监 理 通 知 单

工程名称：智慧能源偏关 9.95 万千瓦风电项目

编号：PGFD-ZL-ZHJL-021

事由：关于高压配电装置基础灰土挤密桩施工事宜

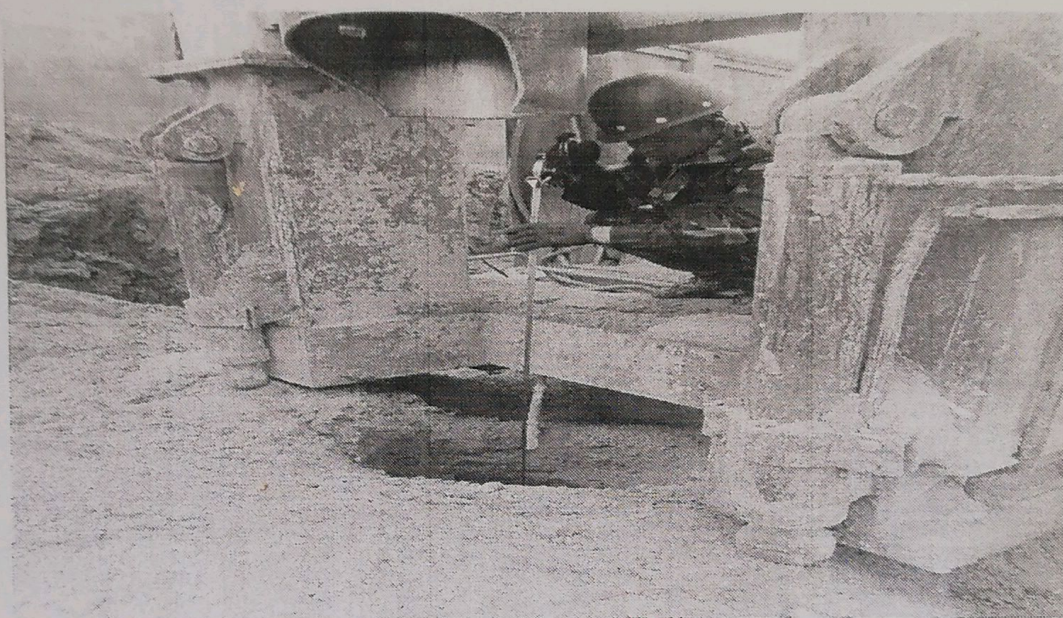
2019 年 7 月 11 日监理项目部监理人员现场巡视检查发现问题：

监理现场巡视检查发现高压配电装置基础灰土挤密桩施工过程中未按设计图纸文件要求施工，设计要求桩深度为 9 米，现场检查 8.15 米，现要求施工单位按设计图纸施工。

以上问题要求施工单位在 2 日整改完成，整改完成报业主项目部、监理项目部复查，并回复，检查合格后方可继续施工。
